**Verslag huishoudelijke elektrische installatie op laagspanning en zeer lage spanning****Algemeen:**

Referentie: 006-20261002-07	Datum controle: 02/10/2026
Keurder: 006

Eigenaar: Luc Segers	EAN-code: 541448820057409977
Adres installatie: Tuinstraat 20, 2300 - Turnhout	Nummer teller(s): 1sag1200045847
	Distributienetbeheerder installatie: Fluvius
Datum uitvoering installatie: ☒ Vóór 01/10/1981 ☐ Tussen 01/10/1981 en 01/06/2020 ☐ Vanaf 01/06/2020	
Type: ☒ Wooneenheid ☐ Niet-huishoudelijk ☐ PV ☐ Batterij ☐ Laadpaal

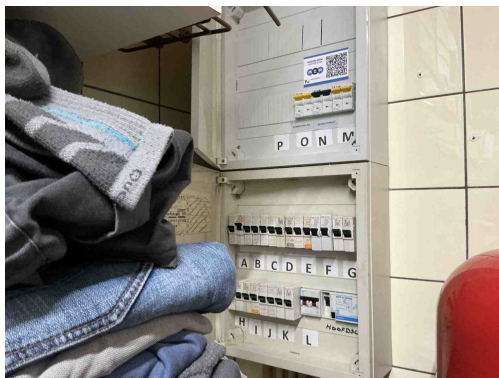
B17 - De voedingsspanning is niet op elk bord vermeld (Boek 1: 3.1.3.3).
Opmerking: Alle borden

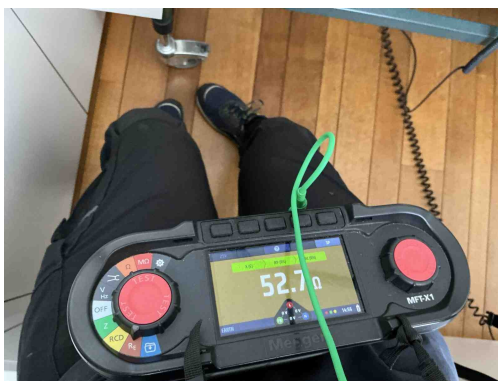
B17 - De voedingsspanning is niet op elk bord vermeld (Boek 1: 3.1.3.3).
Opmerking: Alle borden

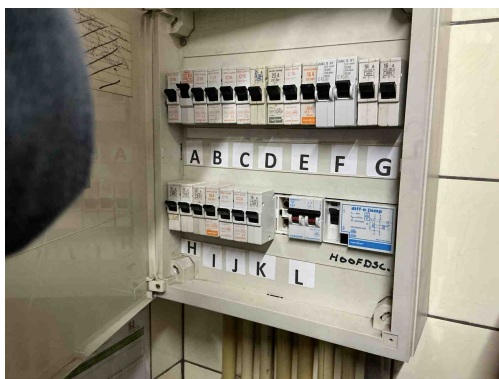
A05 - De waarde van de spreidingsweerstand van de aardverbinding is te hoog (Boek 1: 5.4.2).

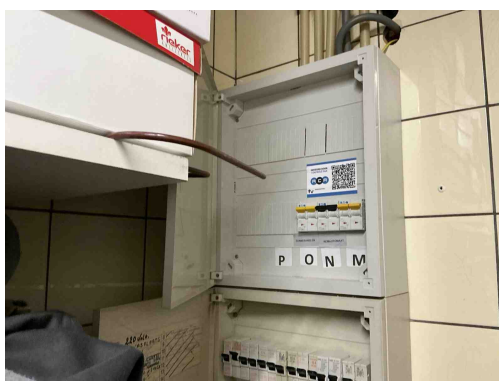
B30 - De houder van de beveiliging in een huishoudelijke ruimte is niet voorzien van aangepaste kalibreerelementen (Boek1: 5.3.5.5).

Opmerking: O.a. bord2

B26 - Het elektrisch bord kon niet gedemonteerd worden (Boek 1: 5.3.5.1).

Opmerking: O.a. bord2: penautomaat zit vast

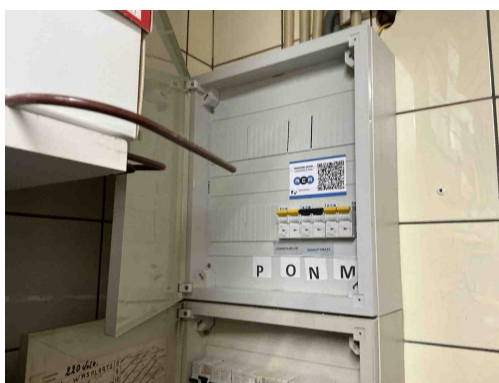
B02 - Het elektrisch verdeelbord is onvoldoende bereikbaar (Boek 1: 5.3.5.1).

Opmerking: O.a. bord3
